Erweiterung der Deponie „Grauer Wall“ in Bremerhaven

Aufbau der geologischen Barriere und technischer Standard der 2012 planfestgestellten Abdichtungssysteme

Vorstellung der im Auftrag der Bürgerinitiative
„Keine Erweiterung Grauer Wall – K.E.G.“ mit Datum vom 02.05.2014
erstellten gutachtlichen Stellungnahme
am 12.11.2019 im Deponiebeirat Bremerhaven

Gutachtliche Stellungnahme vom 02.05.2014

Bild 3 Schichtaufbau der Deponiebasis bei Stauwassermessstelle SW 1 (aus [U5])

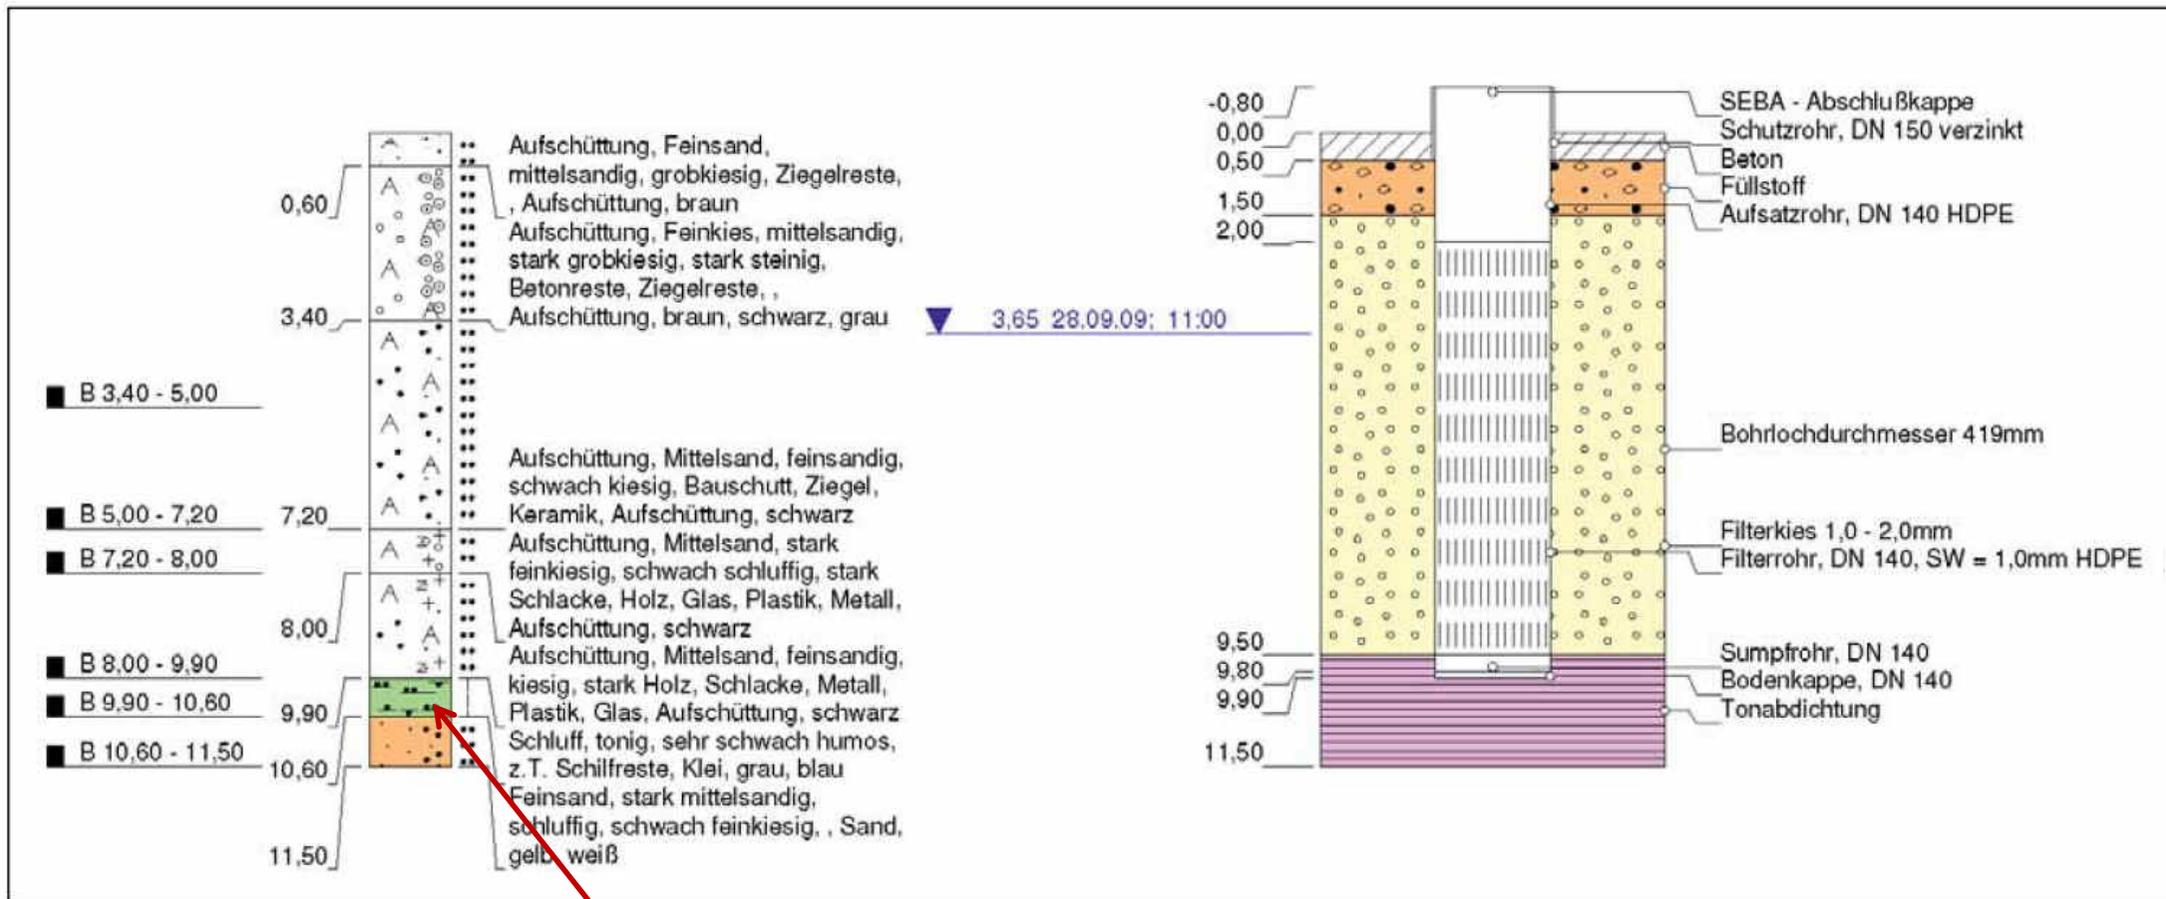
nur 70 cm geologische Barriere aus Schluff !

Bild 5 Schichtaufbau der Deponiebasis an der Ostflanke (Rammkernsondierungen 8 bis 15 (aus [U5]))

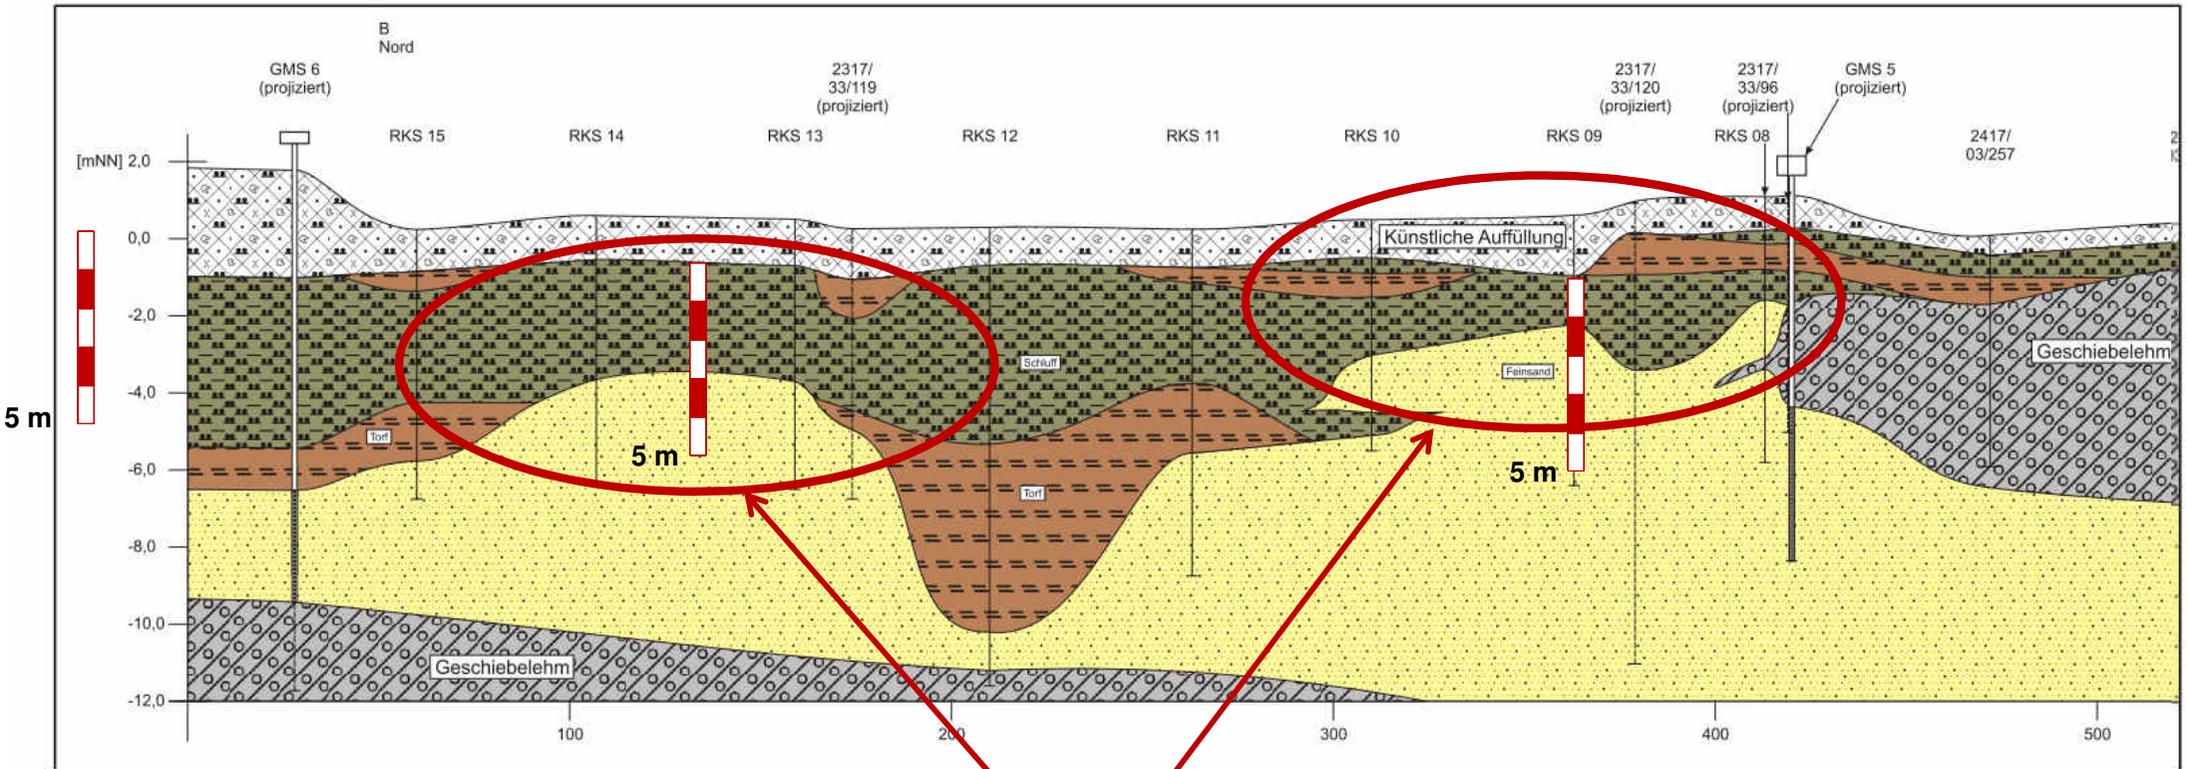
Geologische Barriere aus Schluff und Torf < 5 m

„Mehrfach-Funktionale-Abdichtung“ als Basisabdichtung für neue DA

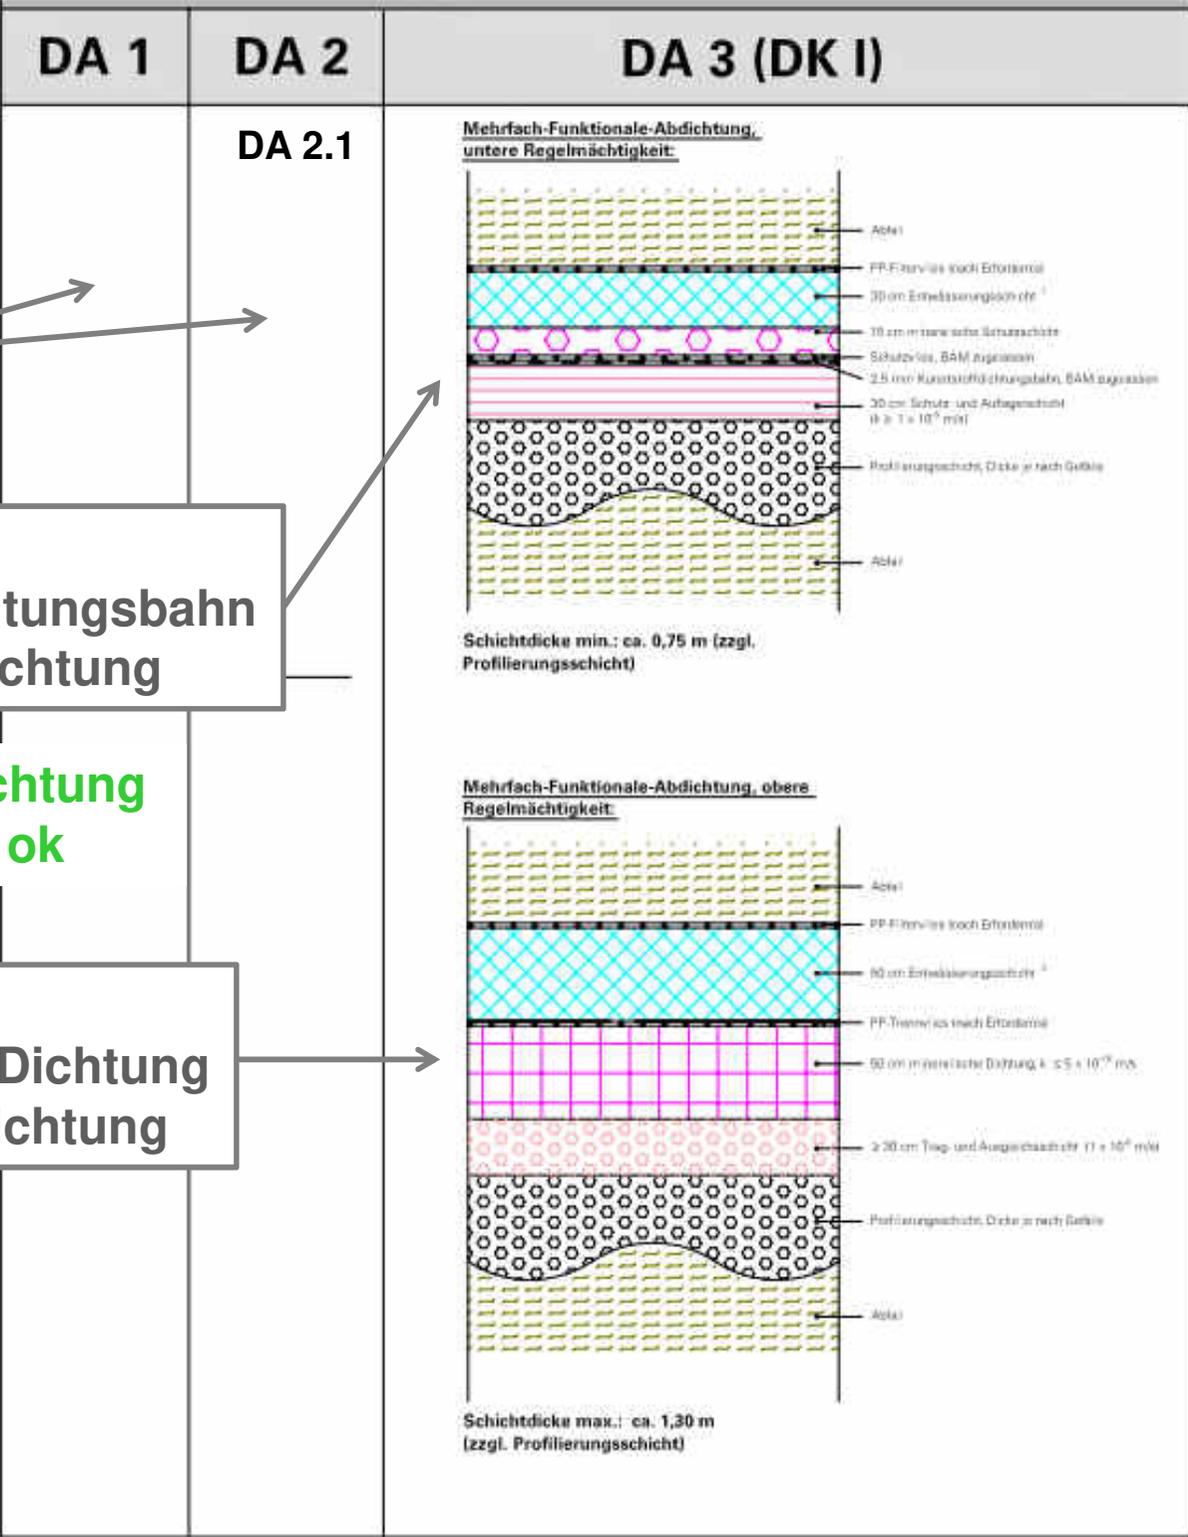
keine MFA
(nur Bestandsdeponie)

als Basisabdichtung
des neuen DA ok

„Mehrfach-Funktionale-Abdichtung“ als Oberflächenabdichtung der Altdeponie

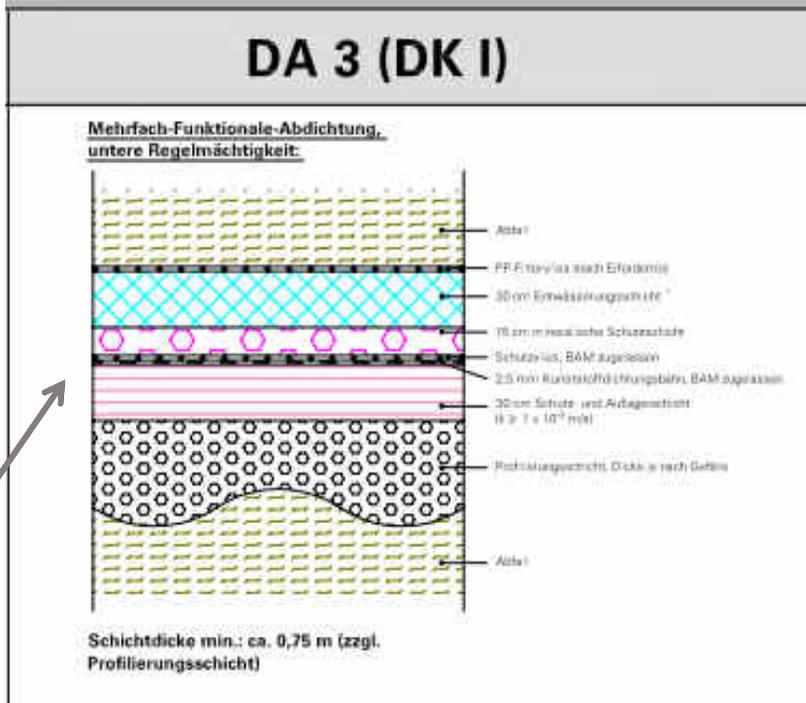
als Oberflächenabdichtung
der Altdeponie nicht ok (1 statt 2 Abdichtungen), da
Altdeponie nach heutiger Einstufung DK III und nicht DK I

„Mehrfach-Funktionale- Abdichtung“ DA 4

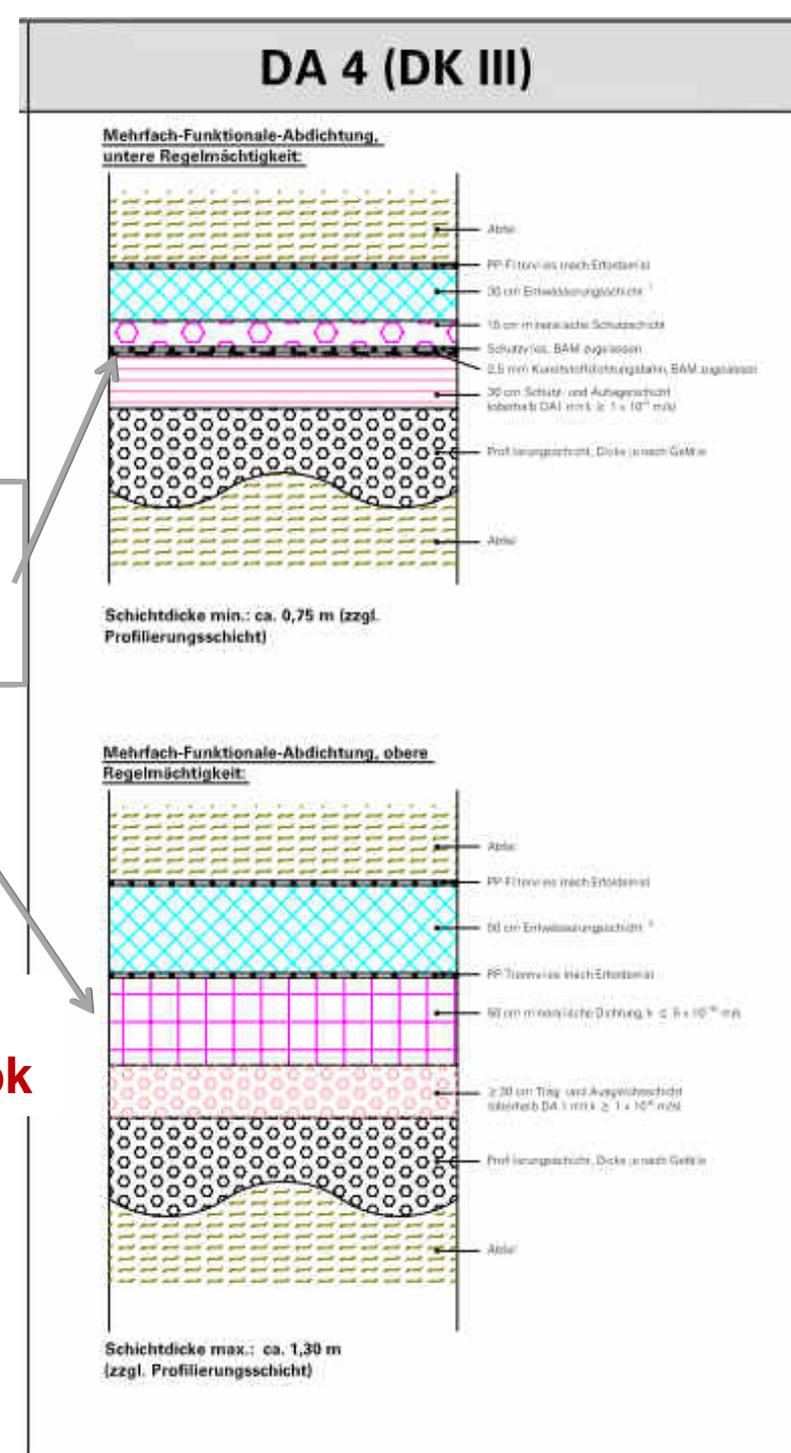
als Basisabdichtung
des neuen DA 4.2 (DK I) ok

als OFAD des neuen
DA 2.2 ok, wenn dort
Abfall DK I

als Basisabdichtung
des neuen DA 4.1 (DK III) nicht ok

als OFAD des neuen
DA 2.1 und des alten DA 1,
nicht ok, da Abfall DK III

„Mehrfach-Funktionale- Abdichtung“ DA 5

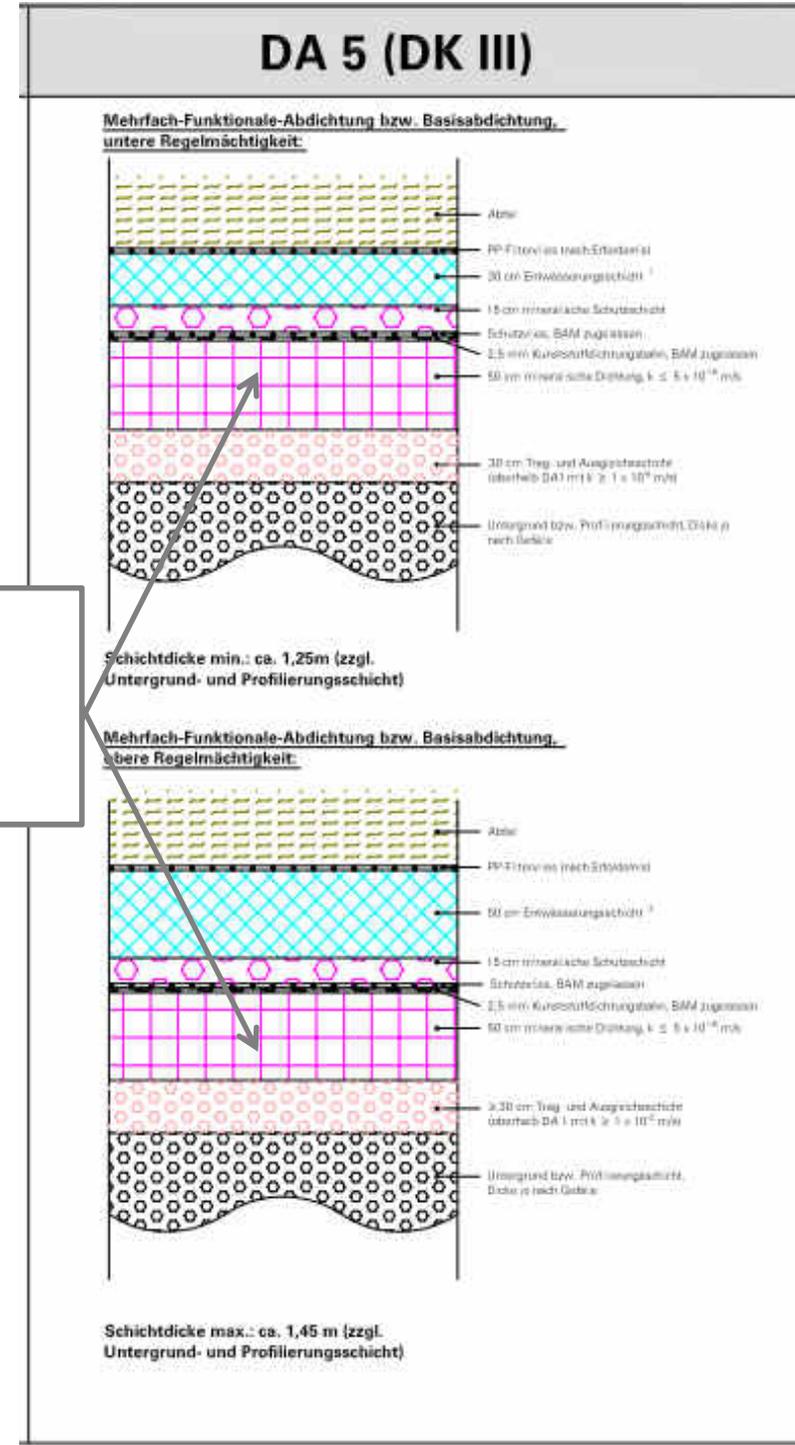
als Basisabdichtung des neuen
DA 5 (DK III) ok
als Oberflächenabdichtung auf
der Altdeponie DA 1 auch ok

Oberflächenabdichtung DK I

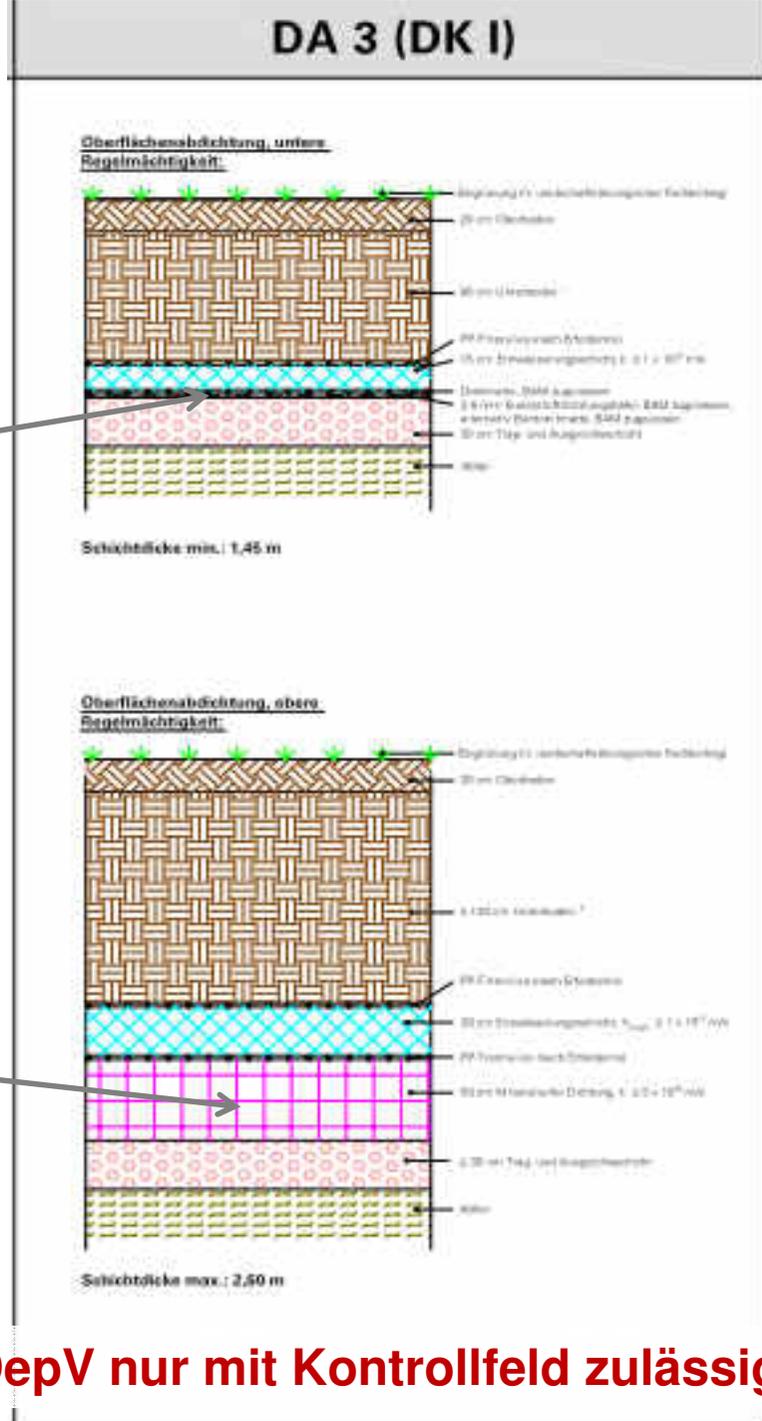
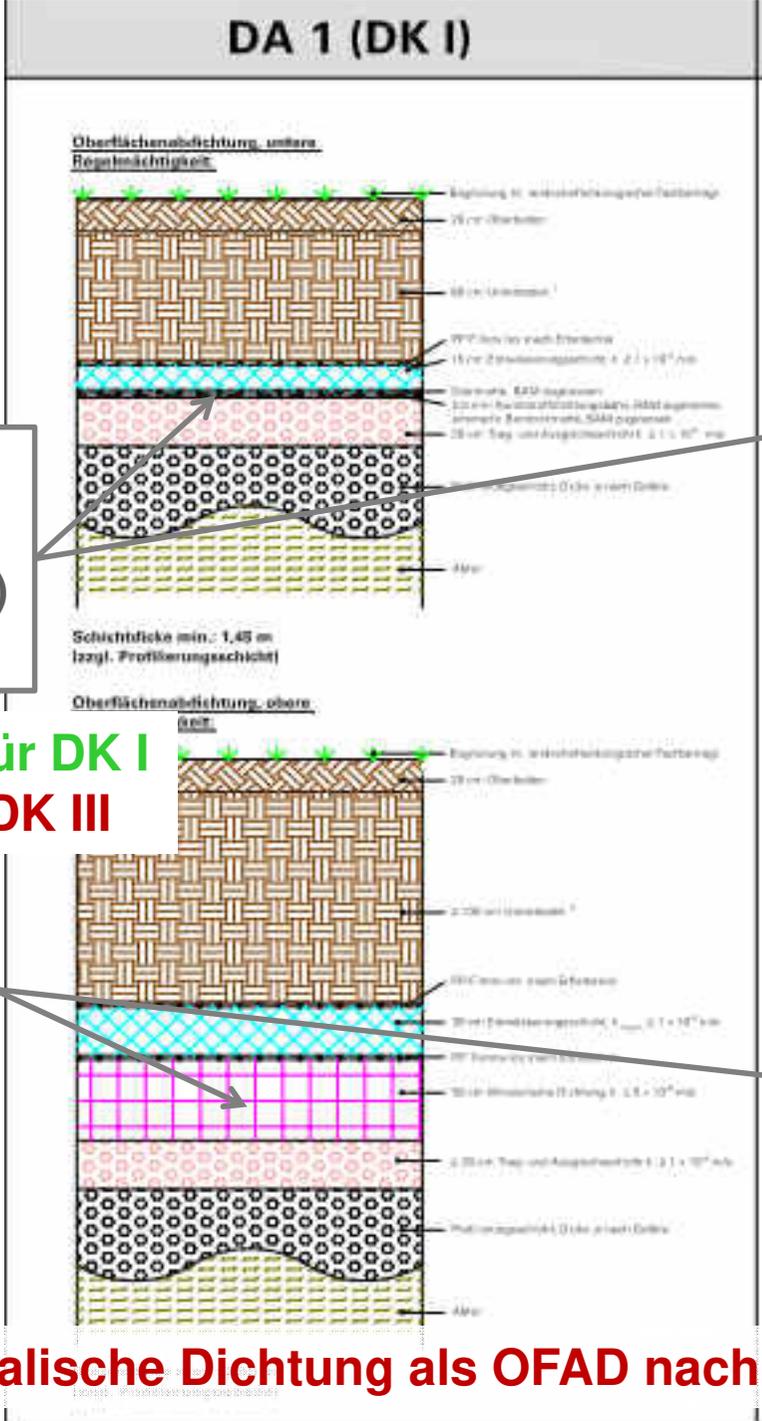
Aufbau entspricht DepV für DK I
Abfall Altdeponie jedoch DK III

Alleinige mineralische Dichtung als OFAD nach DepV nur mit Kontrollfeld zulässig
